Ministero dell'Ambiente e della Sicurezza Energetica

Parere n. 406 del 17 febbraio 2023

Progetto:	<p><i>Istruttoria VIA</i></p> <p>Schema n. 31 "Tirso" - Condotta di alimentazione delle zone costiere del Sinis - ID Progetto 2004-532</p> <p>ID_VIP 5121</p>
Proponente:	<p>Abbanoa S.p.A.</p>

CARTOGRAFIA 1

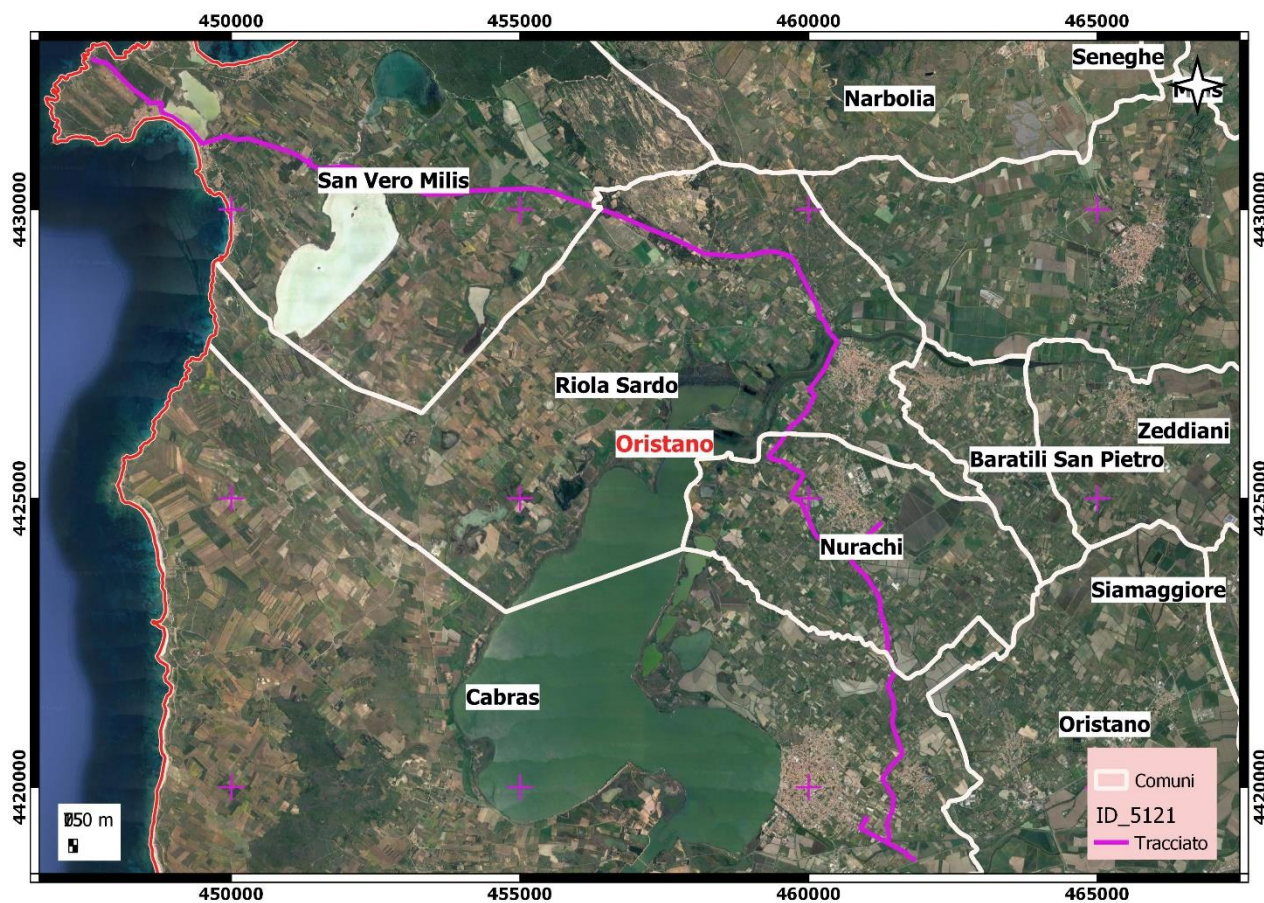
In Comune di San Vero l'opera trae origine a circa 120 metri dalla linea di costa (si ricorda quindi il vincolo ex lege previsto dal Decreto Legislativo n.42 del 2004)² per poi correre sempre parallela a strade (sia asfaltate che non asfaltate) ed in alcuni tratti risulta essere completamente sovrapposte ad esse ed in altre si discosta per alcuni metri, tale situazione può essere anche dovuta al tipo di dato geografico da cui si è desunto il tracciato.

CARTOGRAFIA 4

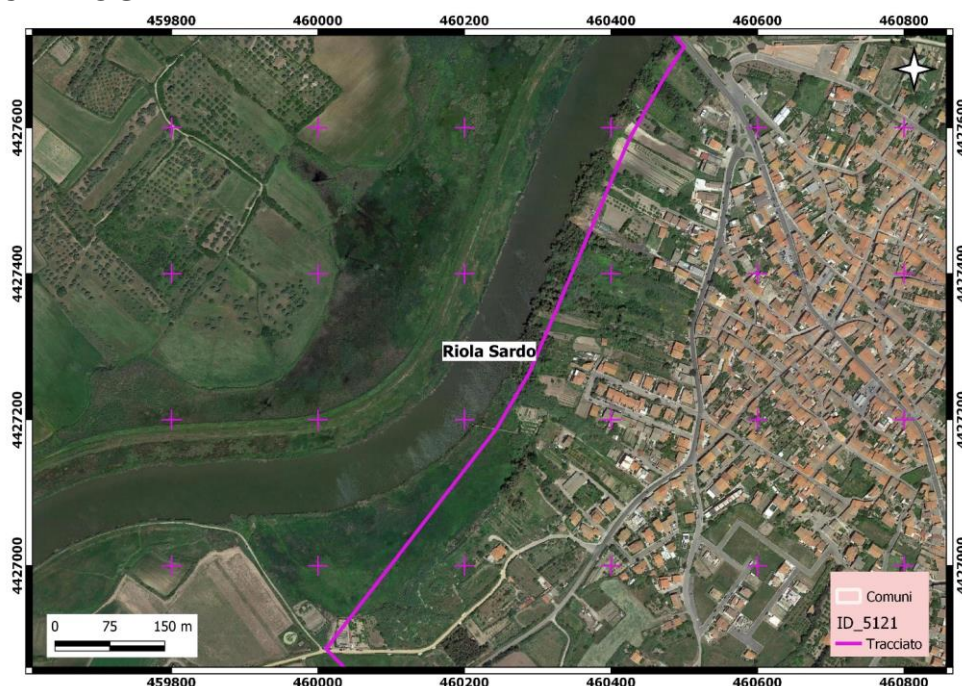
La situazione sopra descritta si riscontra anche in alcuni tratti che il tracciato compie in Comune di Riola Sardo ma qui è da segnalare che il tracciato, nell'area compresa fra il centro abitato ed il corso d'acqua (Riu di mare Foghe), attraversa un'area agricola che potrebbe essere soggetta a

vincolo secondo quanto previsto dal Decreto Legislativo n.42 del 2004, in relazione alla presenza di un corso d'acqua, come si evince nella sottostante cartografia.

CARTOGRAFIA 5

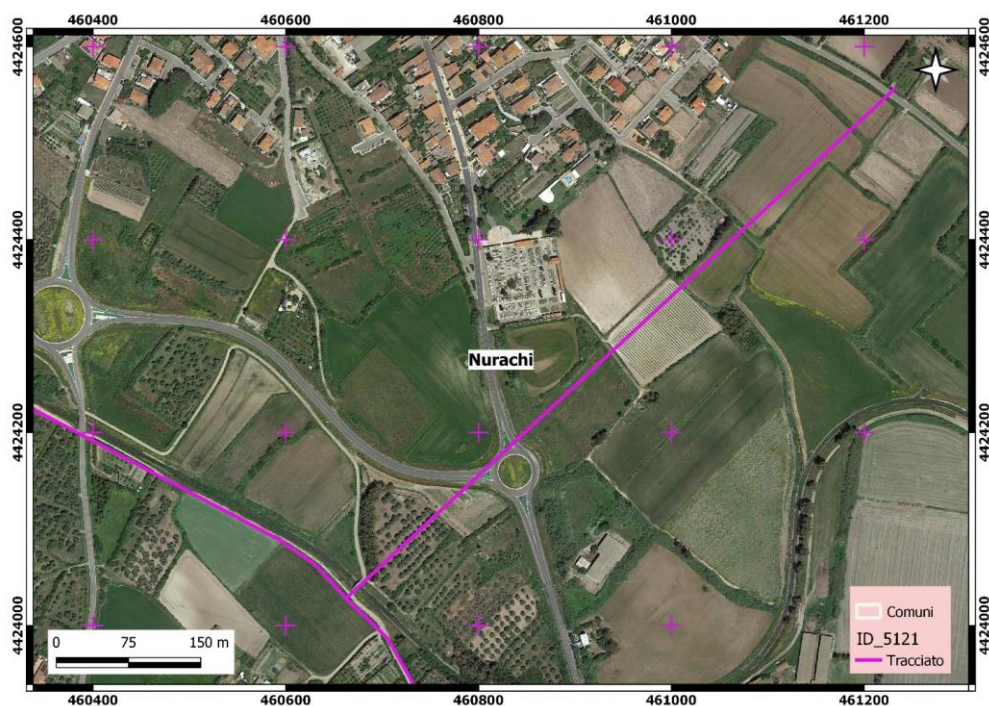
Anche nel Comune di Nurachi il tracciato ricalca, abbastanza fedelmente la viabilità ordinaria ad eccezione del dell'area prossima in prossimità del cimitero del centro abitato di Nurachi come si evince nell'apposita cartografia. Il tracciato parrebbe fermarsi in un'area priva di infrastrutture (tale situazione probabilmente legata al fatto che non si dispone di tutti i dati GIS necessari).

CARTOGRAFIA 6

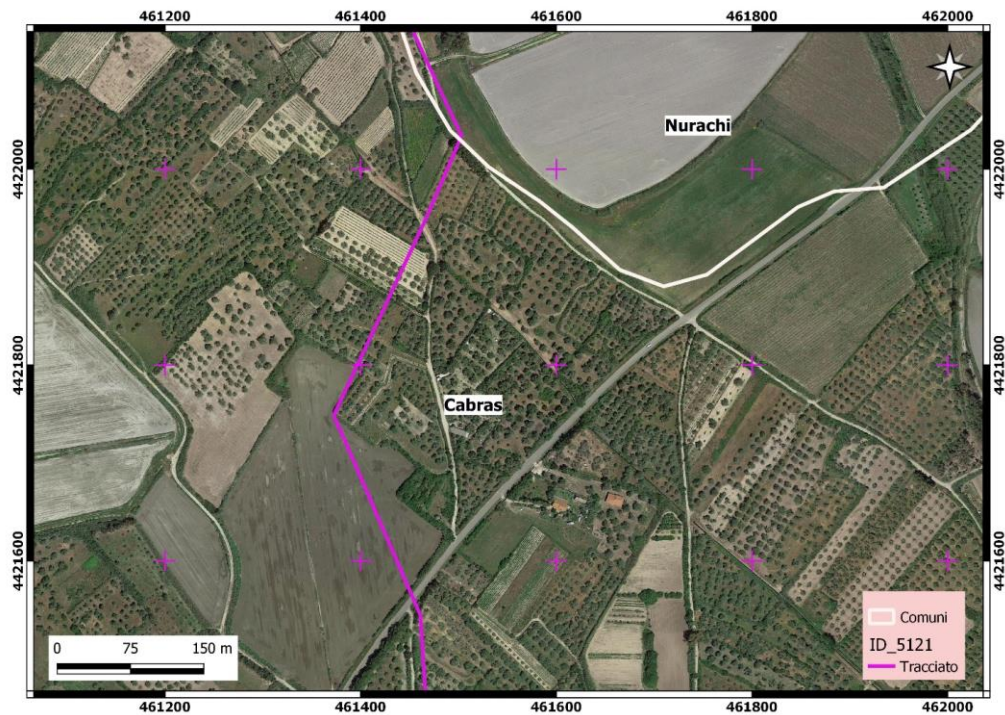
Nel Comune di Cabras il tracciato ricalca, abbastanza fedelmente la viabilità ordinaria fatta eccezione per un'area prossima al confine con il comune di Nurachi, come si evince nella sottostante cartografia.
